# REGIONE LIGURIA

***Settore Ecosistema Costiero e Acque***

OGGETTO: L127_S819 – Valutazione preliminare mediante lista di controllo per Modifica sostanziale per attività di recupero rifiuti inerti (R13/R5 con produzione di riciclati EoW conformi al DM 127/2024) con aumento dei quantitativi trattati da 165 t/d a 300 t/d (33.000 t/y a 80.000 t/y) senza variazione dei quantitativi massimi istantanei di messa in riserva e senza modifiche impiantistiche o al ciclo produttivo.
Proponente: S.T.I. Soluzioni Tecnologiche Internazionali S.R.L.
Richiesta contributo istruttorio.
*Contributo*.

Fig. A rappresentazione cartografica dell'area di intervento vs corpi idrici caratterizzati nel PTA

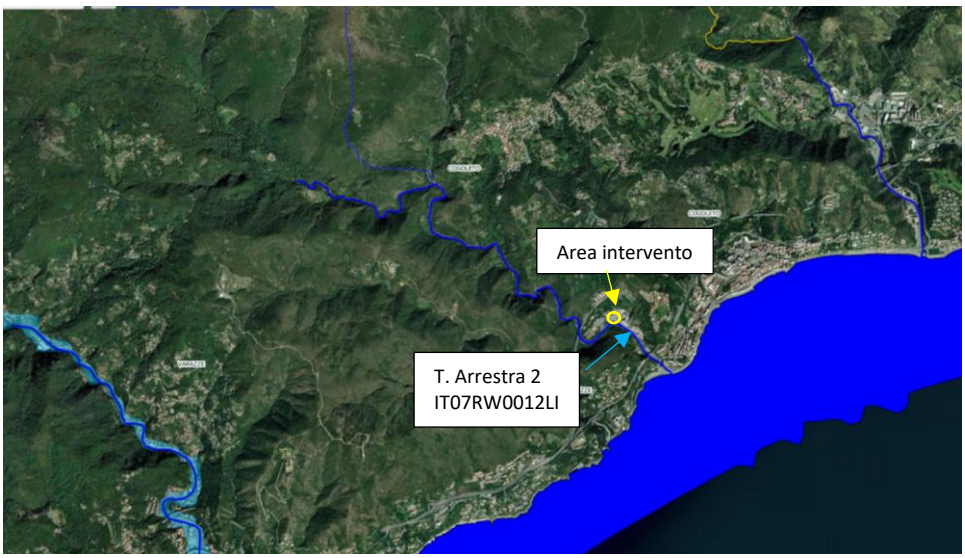
L'area in oggetto non incide su corpi idrici sotterranei individuati nello stesso PTA né, direttamente, su corpi idrici superficiali; i più prossimi sono il T. Arrestra 1 e T. Arrestra 2 (rispettivamente IT07RW0011LI e IT07RW0012LI). Ad oggi l'unica immissione in corpo idrico superficiale è costituita dalle acque di prima pioggia e dilavamento piazzali, previo trattamento mediante impianto di sedimentazione e disoleatura, e le acque eccedenti le prime piogge, entrambe convogliate in un rio minore che, a sua volta, è affluente del T. Arrestra.
